ÀMBIT DE TERRITORI I SOSTENIBILITAT
SERVEI D'URBANISME

Data 14 d'abril de 2021
Assumpte Modificació puntual del PGM al Sector afectat pel soterrament de les línies elèctriques d'Alta Tensió de FECSA pel que fa a la regulació de la zona 101, dels sistemes situats en el seu entorn i les obres extrasectorials.
Sol·licitant Ajuntament d'Esplugues de Llobregat.

INFORME:

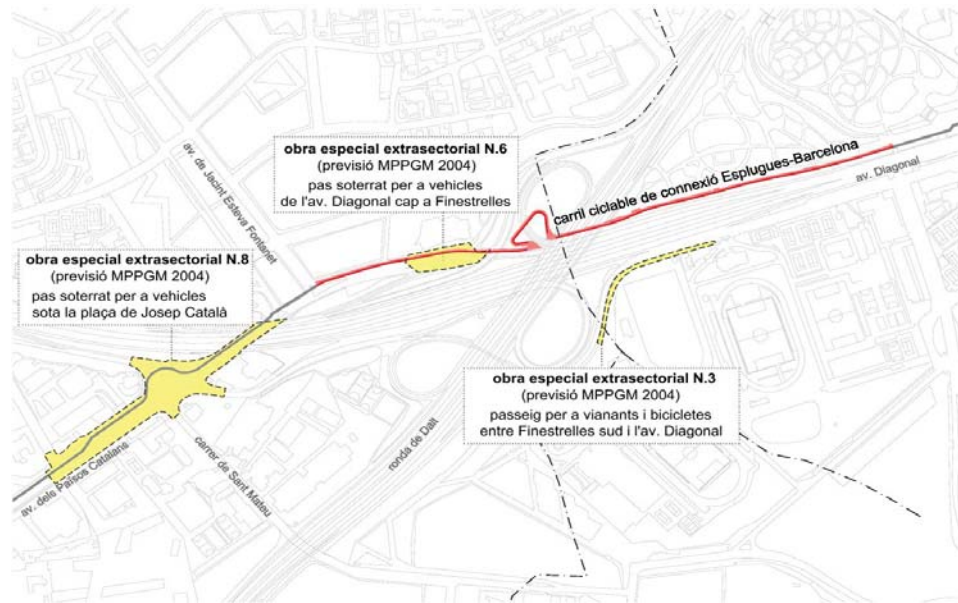
- L'obra especial extrasectorial núm. 8 prevista a la MdPGM 2004 s'ha d'executar d'acord amb els nous criteris de l'estudi de mobilitat actualitzat per l'empresa INDRA en data de setembre de 2020, cosa que farà innecessària la infraestructura sotterrada prevista a la cruïlla de l'avinguda dels Països Catalans amb els carrers de Sant Mateu i David Carreras i Trias (Plaça de Elisabeth Eidenbenz, anteriorment plaça de Josep Català i Soler). Igualment i, en coherència amb aquest canvi, es realitzarà en aquest mateix àmbit l'alternativa 1a de l'estudi de mobilitat i es modificarà la urbanització del carrer de Sant Mateu, augmentant la seva capacitat de circulació (doble carril).

- El carril ciclable executat i situat al nord de la Diagonal i de la B-23 és actualment suficient pel trànsit de vianants i bicicletes i permet que, mentre no s'executi la remodelació del nus amb la Ronda de Dalt, no s'executi el passeig sud de vianants i bicicletes que connecta amb la vorera sud de la Diagonal (obra especial d'urbanització extrasectorial núm. 3) que, hores d'ara, és una actuació inviable per la gran dificultat topogràfica i l'afectació dels terrenys de la Universitat de Barcelona. Es suprimeix, per tant, l'obligació de construir aquesta obra extrasectorial núm. 3.

- L'obra extrasectorial núm. 6, que ja està construïda, es destina a circulació de vianants i bicicletes, enlloc del trànsit rodat previst per l'anterior planejament.

- Es dona per complerta i finalitzada l'adequació paisatgística del punt de conversió situat a la zona 4 de l'àmbit nord, a l'obra extrasectorial núm. 10.
